PROGETTO PER LA REALIZZAZIONE DI UN IMPIANTO PER LA
PRODUZIONE DI ENERGIA MEDIANTE LO SFRUTTAMENTO DEL VENTO
NEL MARE ADRIATICO MERIDIONALE - LUIPIAE MARIS
35 WTG – 525 MW

PROGETTO DEFINITIVO - SIA

**R.0.3 Relazione esplicativa degli aggiornamenti
progettuali trasmessi a seguito del sopralluogo del
21 e 22 settembre 2023**

Inquadramento su carte geologiche

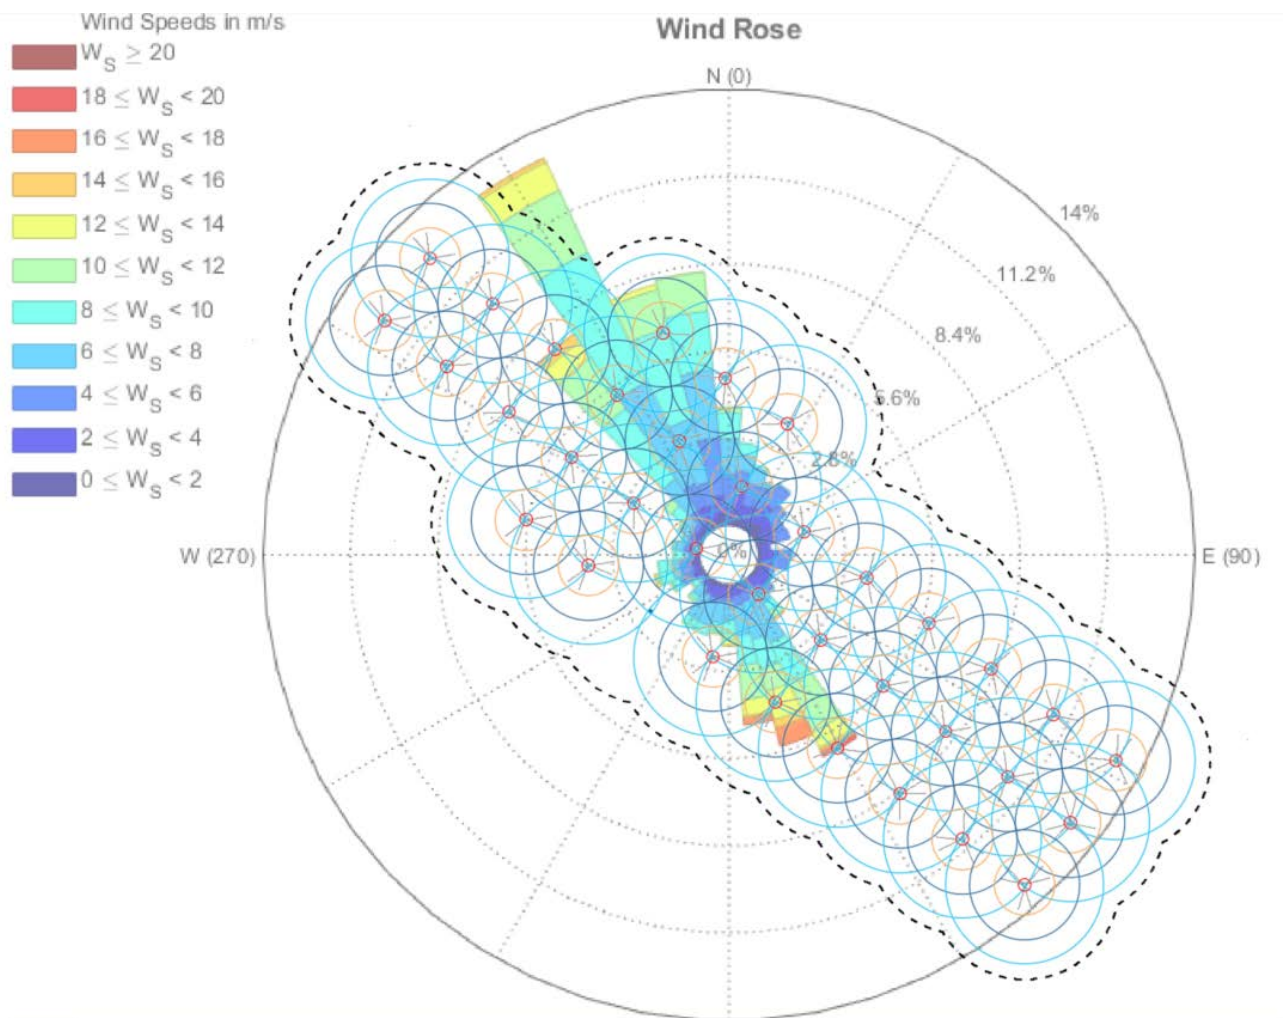
3. CARTOGRAFIA OPERE A TERRA: CARTA GEOLOGICA, GEOMORFOLOGICA, IDROGEOLOGICA E PROFILI LITOSTRATIGRAFICI

Si integra nel pacchetto progettuale l'elaborato *T.1.4_Inquadramento opere onshore - carta geologica, geomorfologica, carta idrogeologica e profilo stratigrafico* nel quale sono stati graficizzati gli inquadramenti sulle carte citate. Si rimanda alla relazione geologica elaborato *R.1.3.1_Relazione geologica onshore* per maggiori approfondimenti.

Venti prevalenti sull'area di progetto, risultati campionamenti anemologici

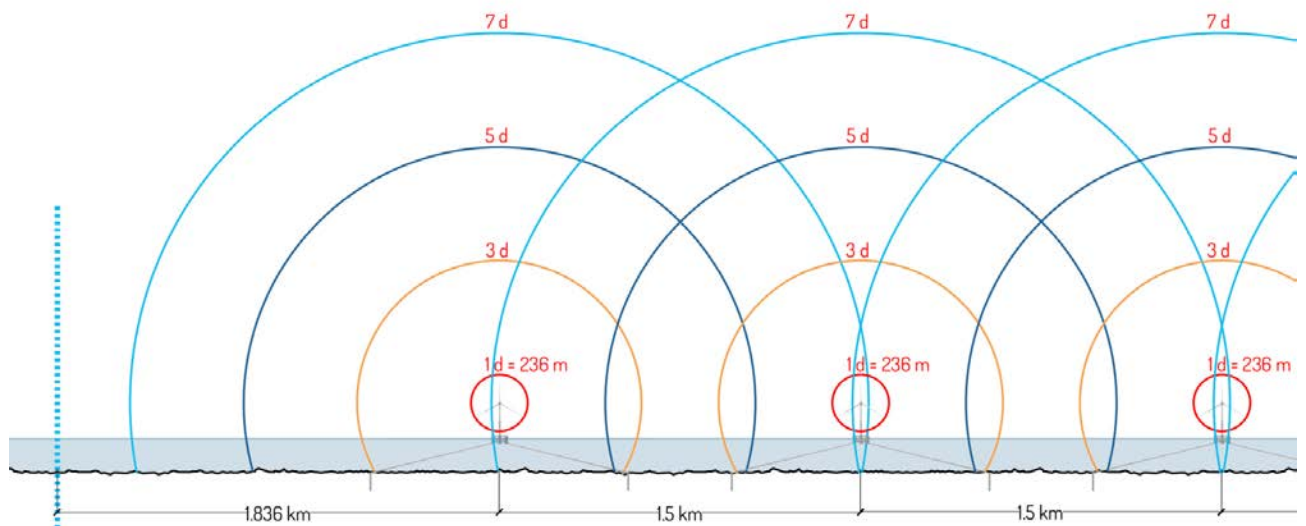
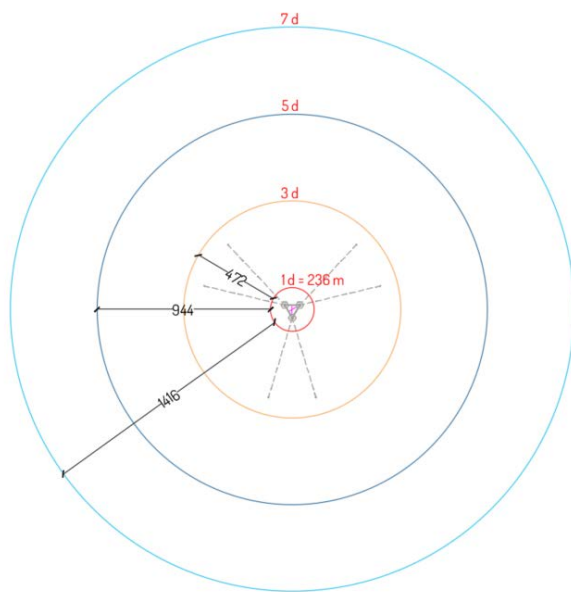
4. DISTANZE TRA AEROGENERATORI CON CERCHI DI DIAMETRO 5-7 E 3-5

È stata elaborata una specifica tavola grafica - *Elaborato T.2.2_grafico rappresentativo delle distanze tra gli aerogeneratori* - in cui sono esplicitate le distanze tra gli aerogeneratori.

Dall'elaborato aggiuntivo si evince che il layout dell'impianto è stato concepito adottando una maglia regolare con passo pari a 1.500 metri in tutte le direzioni, corrispondente a circa 7 diametri.

In termini di producibilità i venti prevalenti hanno una direzione NNO – SEE e investiranno l'impianto trasversalmente, ottenendo buoni risultati sulle perdite per scia, che risultano contenute.

Grafico rappresentativo della gittata massima degli elementi rotanti

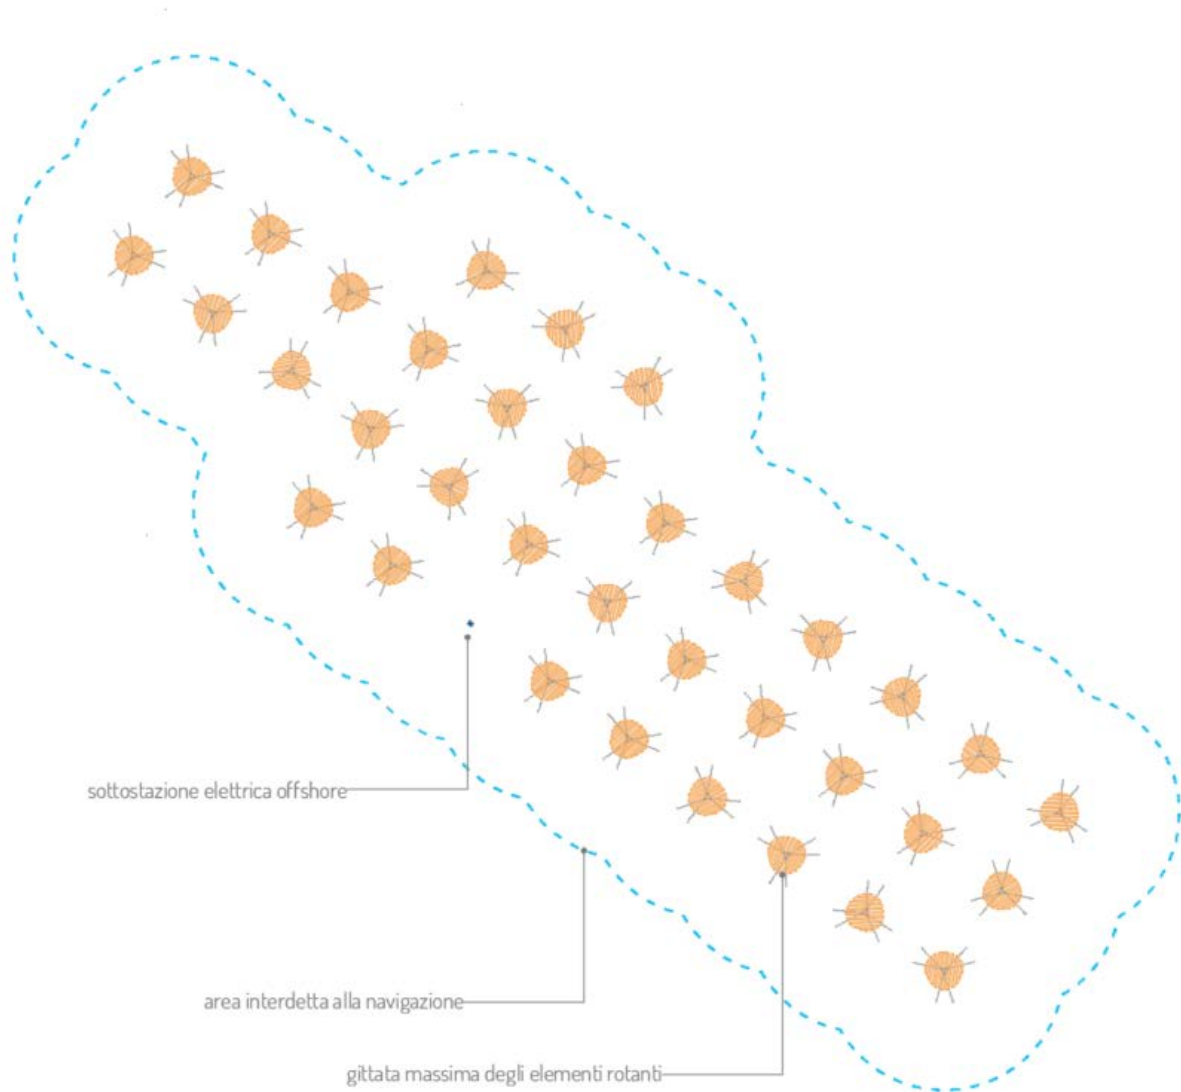
5. CALCOLO DELLA GITTATA E RAPPRESENTAZIONE GRAFICA

È stata elaborata una specifica tavola grafica - - *Elaborato T.2.3_grafico di rappresentazione della gittata massima degli elementi rotanti* – in cui è stata graficizzata la distanza assunta come parametro per la gittata massima degli elementi rotanti in caso di rottura accidentale, esplicitata analiticamente nella relazione R.2.3_Calcolo della gittata massima degli elementi rotanti, depositata nell’ambito del riscontro alla richiesta di integrazioni formulata dalla Commissione Tecnica PNRR-PNIEC e trasmessa con nota U.0007327 del 23.06.2023.

È opportuno far notare che, adottando un criterio cautelativo, la distanza di 252 metri, è stata rappresentata come l'involuppo delle tre circonferenze aventi come centro i vertici del triangolo costituito dal floater su cui sarà possibile installare l'aerogeneratore.

Lo stallo assegnato nella Stazione RTN "Brindisi"

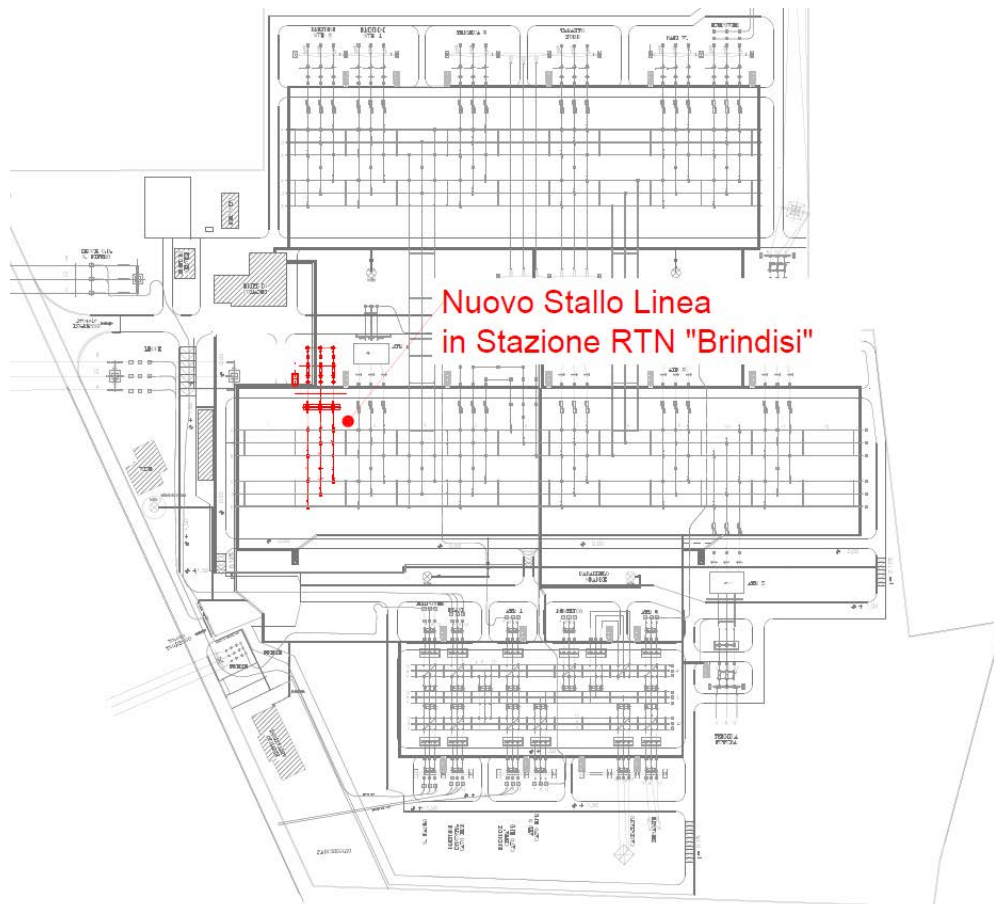
6. SITUAZIONE DI ALLACCIO ALLA RTN E INTERVENTI PREVISTI DALLA STMG

- **Con nota P20230046734 del 04.05.2023 TERNA ha trasmesso la planimetria della Stazione Elettrica (SE) RTN a 380/150 kV con l'ubicazione dello stallo assegnato, la cui connessione dovrà essere prevista mediante soluzione in cavo.**

Sulla base delle informazioni contenute nelle note TERNA citate si evince che la connessione dell'impianto eolico non necessita di opere di rete aggiuntive in quanto il futuro ampliamento della Stazione Elettrica (SE) di trasformazione della RTN a 380/150 kV di Brindisi. Le opere necessarie consistono nell'attrezzaggio di uno stallo all'interno del perimetro della Stazione Elettrica esistente, risulta inoltre necessario realizzare una sottostazione condivisa con altri operatori in modo da poter condividere lo stallo come previsto da TERNA.
